Service Bulletin - Encoder integrato

PRODOTTO INTERESSATO: Serie GD, GDI e NL120Q/X.

A PARTIRE DA S/N: DA00014400

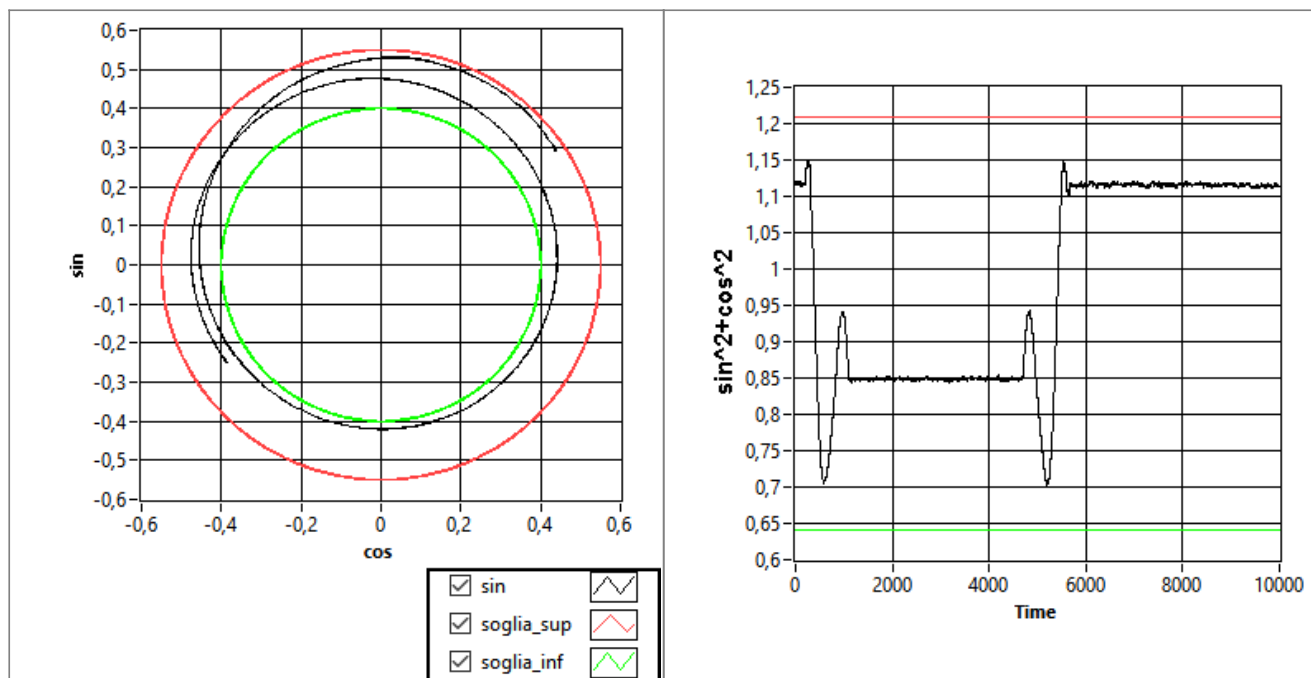
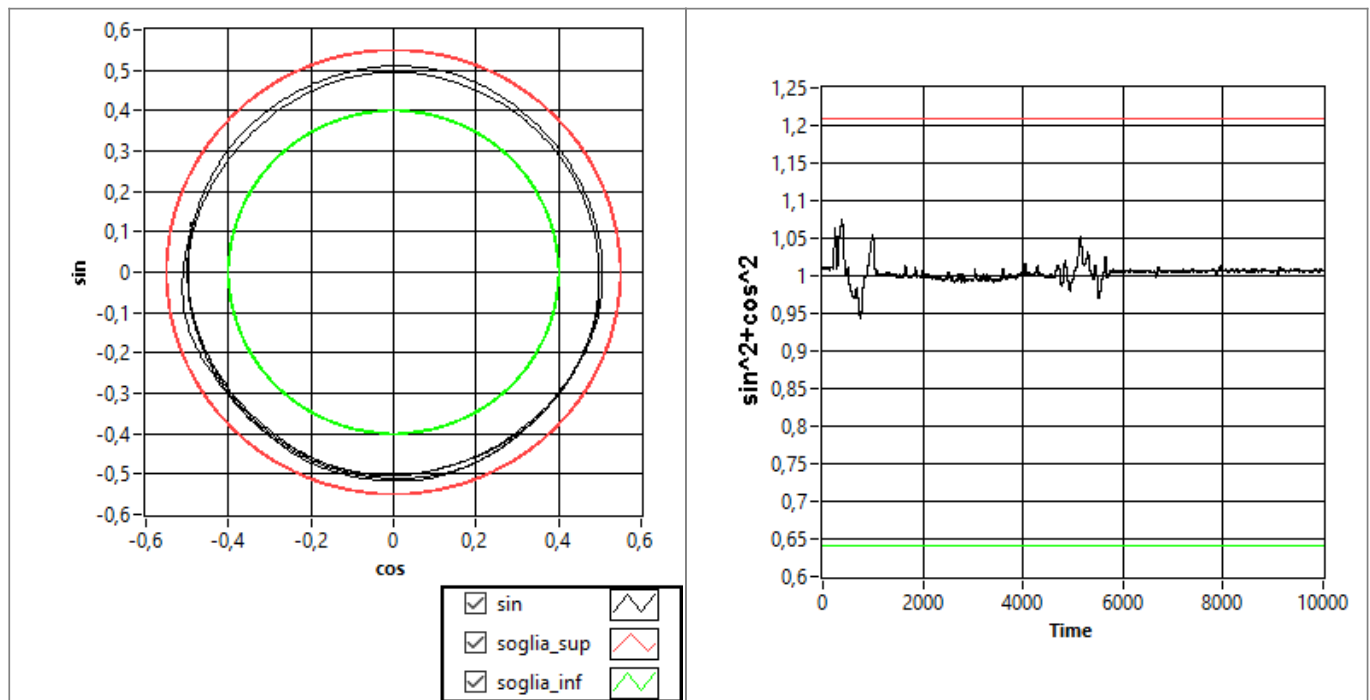
AZIONE: Elettronica encoder SIN/COS modificata: nuova condizionamento del segnale, filtraggio e calibrazione digitale.

Voce
Protezione contro applicazione di tensione errata, inversione di tensione e protezioni di uscita.
Migliore qualità del segnale, cancellazione offset e riduzione della variazione picco-picco
Filtraggio digitale

- 1) Il nuovo angolo di fase deve essere calcolato dal servo azionamento!
- 2) Possibile deviazione dei parametri di taratura sul servo azionamento
- 3) Possibile necessità di ritardare offset e guadagno se è presente una calibrazione sul servo azionamento.
